Zündelectrode für SX04/05 – Austausch-Montageanleitung

Zündoptimierung bei Gasbrennern

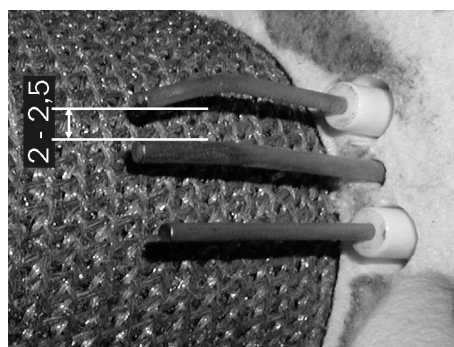
- Verringern des Elektrodenabstands der beiden Zündelektroden:

Normalerweise beträgt der Abstand der Elektroden 3 - 3,5 mm.

Bei Zündproblemen sollte der Abstand auf 2,5 - 2 mm mit Hilfe von 2 Zangen verkleinert werden. (Bild rechts)
- Die Abstände zum Brennerfließ überprüfen und ggf. durch vorsichtiges Biegen korrigieren:
 - Ionisationselektrode: 6 mm,
 - Zündelectroden: 5 mm
- Die Aussparung des Kesseltürsteins im Bereich der Zündelectrode sollte mit einem Messer z.B. trichterförmig ausgeschnitten/vergrößert werden (Bilder unten), so dass durch Feuchtigkeit keine Funken-Kriechstrecken entstehen können.
- Die Durchgangsbohrung in der Kesseltür ggf. vergrößern, so dass die Elektrode 0,5 mm Spiel hat.
- Zündkabel auf festen Sitz prüfen. Ist das Zündkabel rot (Silikon-Ausführung)? Wenn nicht, weißes Zündkabel gegen rotes Kabel (ZK-SX06, bitte extra bestellen, Artikel-Nr.: 10239) austauschen.

Elektrodenabstand ggf. vorsichtig nachbiegen

Linkes und rechtes Loch trichterförmig ausschneiden

Nach dem Ausschneiden, mit eingesetzter Zündelectrode
